Frederiksborgvej 135E

Afslag på ansøgning om retslig lovliggørelse af kystbeskyttelse, Frederiksborgvej 135-141 og påbud om fjernelse af anlægget

9. oktober 2026
Sagsnr.: 26-020023
Doknr.: 26-020023-2

Figur 1a vandlinje og skræntlinje. Tv. vandlinje mellem 1954 og 2025. Th. skræntlinje mellem 1995-2025. Kilde Niras: Behov for skræntbeskyttelse Frederiksborgvej 87-205 Ortofoto 2025

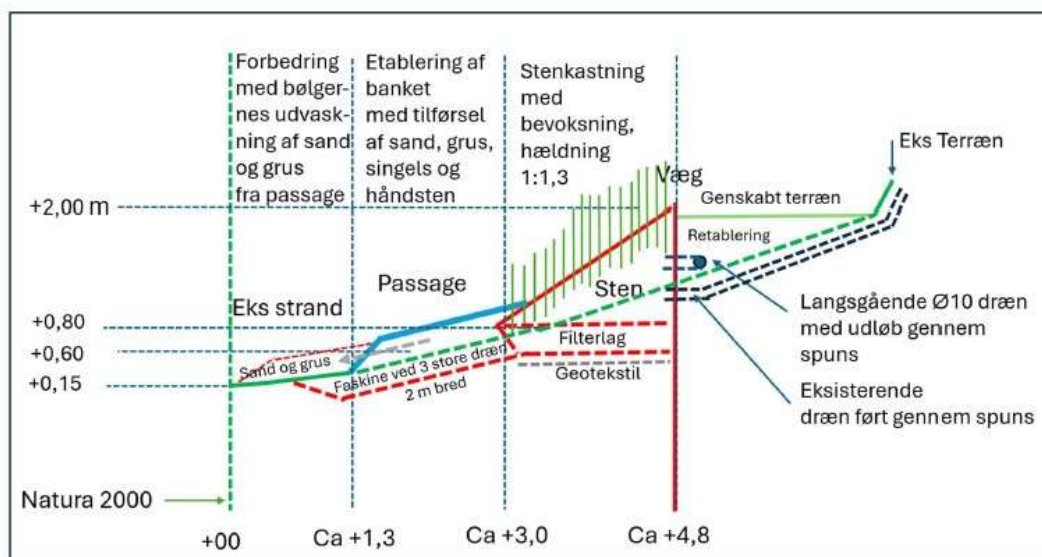
I høringsvar modtaget 13. maj 2026, fremgår en registrering af kystlinjens og skræntlinjens udvikling over tid. Registreringen er udarbejdet af Niras for ansøger. På nedenstående figur fremgår Niras' registrering af kystlinje og skræntlinje.

Niras vurderer, at vandlinjens placering overordnet er stabil i den analyserede periode og at de mindre variationer mellem de enkelte års, vurderes at kunne tilskrives usikkerheder.

Niras vurderer, at det er vanskeligt at vurdere den naturlige udvikling i kystskrænten. Niras har for at kvalificere vurdering af kystens udvikling, gennemgået udvalgte historiske luftfoto af ejendommene omfattet af projektet og har udtrukket et enkelt højdeprofil i det digitale system Scalco. Niras vurderer, at der ses erosion på ejendommene og at særligt den sydlige del af strækningen er udsat som følge af overgang til naboejendommens hårde kystbeskyttelse.

Niras har anvendt udvalgte luftfoto fra årene 2013, 2014, 2018 og 2022. Roskilde Kommune bemærker, at anvendelse af luftfoto skal ske over en længere årrække, da bevoksning, lys og vandstand er faktorer, som gør det vanskeligt at tolke udviklingen i kysten. Der henvises til luftfoto fra 2001-2025 i bilag 2b, hvor det fremgår, at der sker begrænset tilbagerykning af kysten.

Fig. 2.2 Højdeprofiler for Frederiksborgvej 135B og 135C baseret på data fra Danmarks højdemodel. Der ses begrænset tegn på erosion på dele af ejendommen. 2007=orange streg, 2015=lysegrøn streg, 2019=mørkegrøn streg og 2024=rød streg.

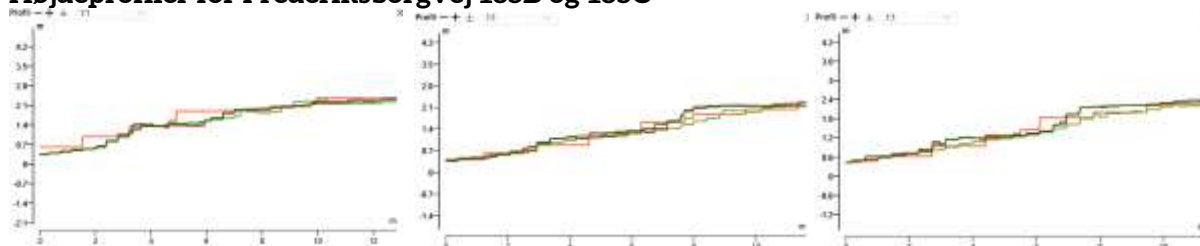
På højdeprofiler vedlagt i bilag 2, fremgår data om terrænet i år 2007, 2015, 2019 og 2024. Her ses begrænset eller ingen erosion på Frederiksborgvej 135c, 135b, 135e, 135d, 137, 139a og 141. På Frederiksborgvej 137B ses lokal erosion og tilbagetrækning af kystskrænten. Der er tale om en koteletgrund hvor boligen er placeret 73 meter fra vandkanten.

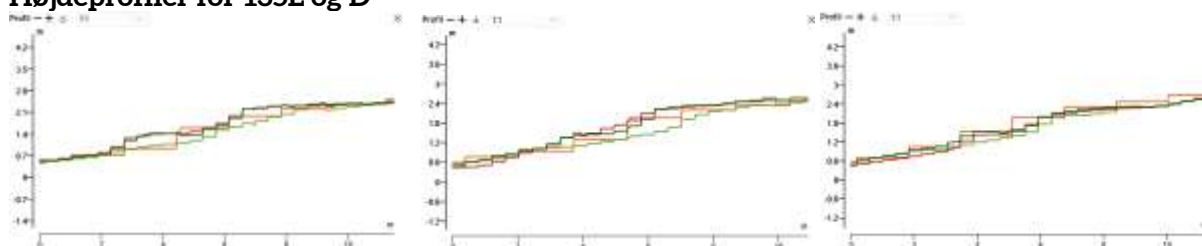
- Kystbeskyttelseslaget bemærker, at der sker periodevis erosion på Frederiksborgvej 135D, herunder at der skete erosion ved stormen Bodil i 2013, som ødelagde skræntens styrke, så der efterfølgende ses erosion ved mindre bølgepåvirkning. Det bemærkes at Niras' gennemgang af luftfoto og Rambølls kystanalyse underbygger at der er sket erosion på Frederiksborgvej 135D

Roskilde Kommunes bemærkninger: Der ses påvirkning af kysten. Som det fremgår i højdeprofiler i bilag 2 ses der imidlertid, over en længere periode fra 2007-2024 ikke væsentlig tilbagerykning af kystskrånningen på Frederiksborgvej 135D.

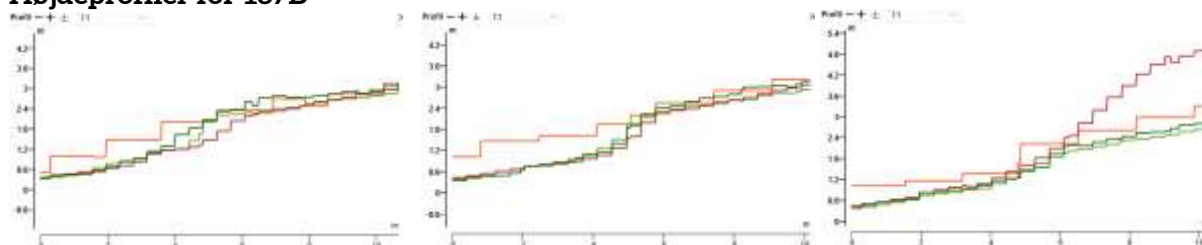
Det fremgår, at der er sket en begrænset erosion af kysten på Frederiksborgvej 135-141 i perioden 2007-2024. Dog ses der erosion på Frederiksborgvej 137B, som er en koteletgrund hvor boligejendommen ligger 73 meter fra vandkanten. Erosionen udgør ikke en risiko for bebyggelse men har reduceret havearealet.

På nedenstående luftfoto er placering af anlægget indtegnet, så placeringen kan sammenholdes med kystskrånningen umiddelbart inden etablering og den historiske kystskrånning.

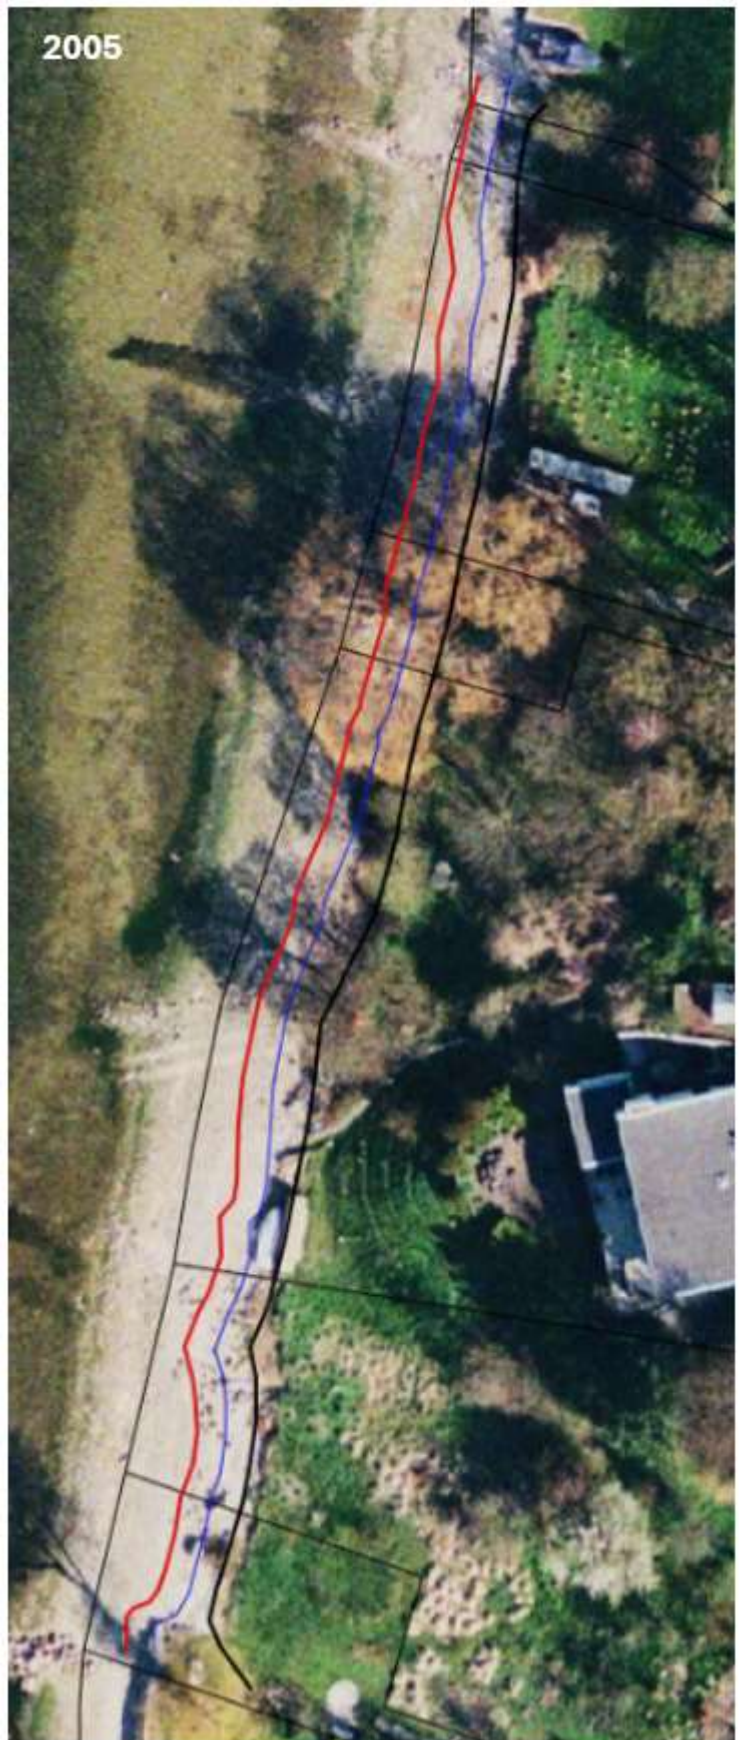
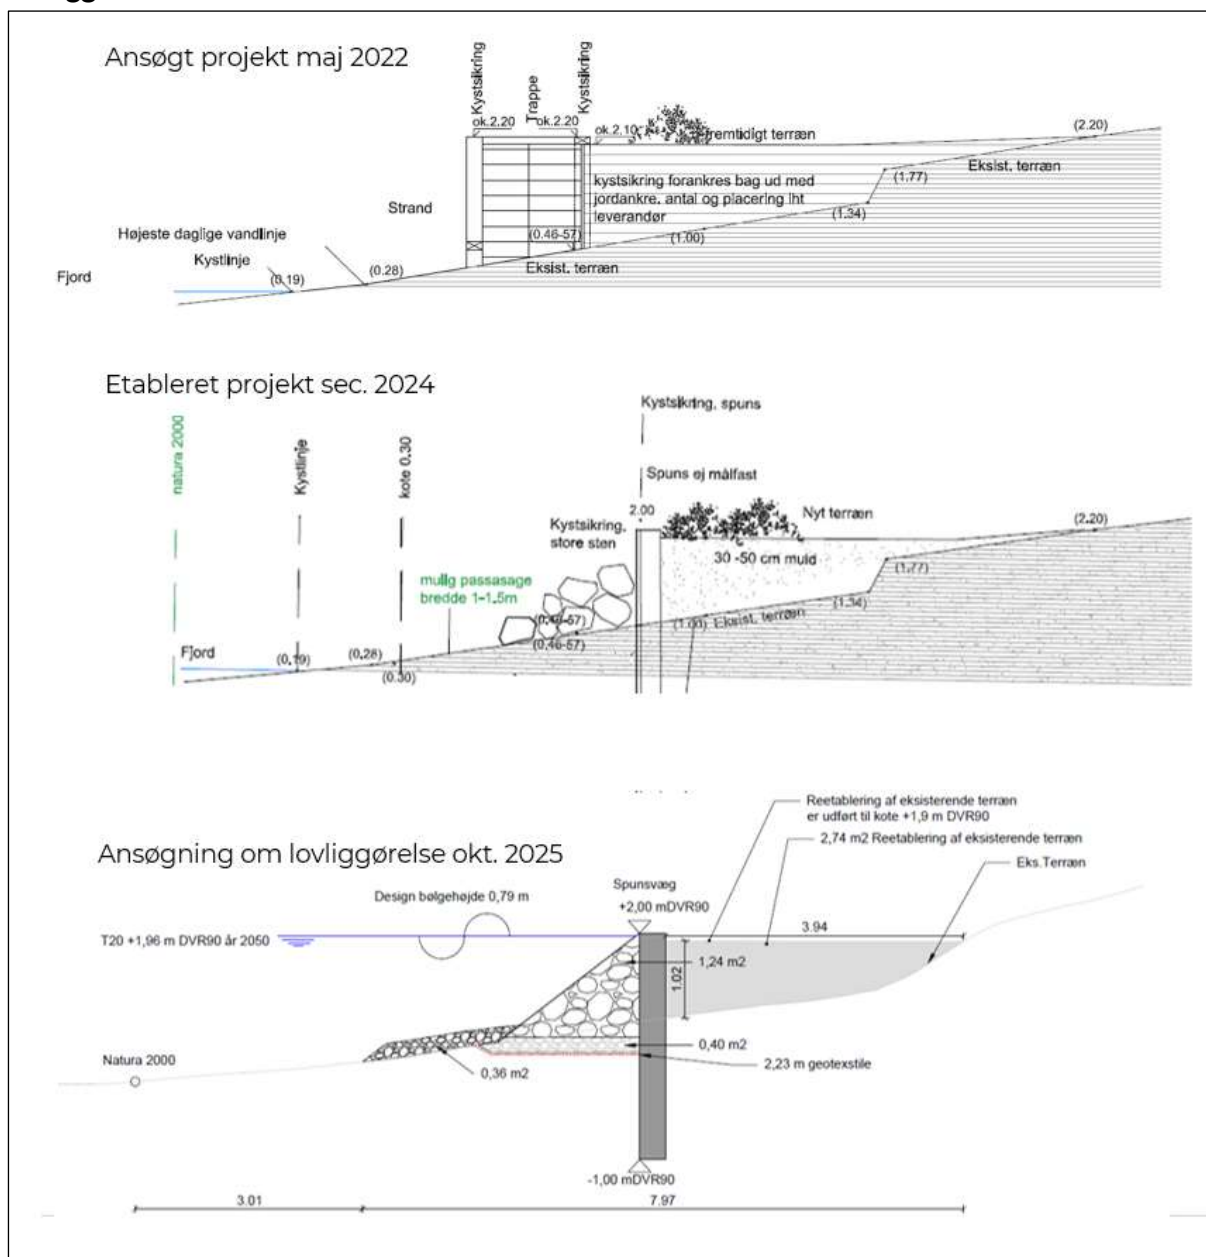
Roskilde Kommune har i sin vurdering af hensynet lagt vægt på anlæggets samlede dimensioner og placering. På luftfoto vedlagt i bilag 2b fremgår det etablerede anlæg på historiske luftfoto. Som det fremgår af bilaget, er det etablerede anlæg placeret fremskudt ift. kystskrånningen umiddelbart inden anlægget blev etableret men også i forhold til den historiske kystlinje.

Roskilde Kommune har gennemgået luftfoto fra perioden 2001-2025, jf. bilag 2b, og vurderer, at spunsen er etableret fremskudt i kysten i forhold til kysten før 2021. Forvaltningen vurderer, at terrænreguleringen bag spunsen ikke er en reetablering af tabt haveareal, men en udbygning af privat opholdsareal ud mod kysten.
